Rep. No. A16002
 2016年08月10日
 富士電機機器制御株式会社

電磁接触器用 遅延釈放ユニット 一部機種モデルチェンジご案内

遅延釈放ユニット 新旧比較表

2. 接続図

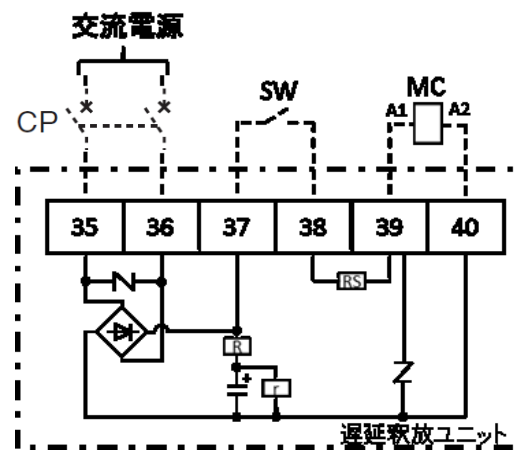
製品仕様・外形寸法は変更ありませんが、配線が変更となります。詳細は添付資料を参照願います。

※ 現行形式の40番端子は空き端子

注)コイル(MC)の接続位置が変更となります。
 詳細については、取扱説明書等をご確認ください。
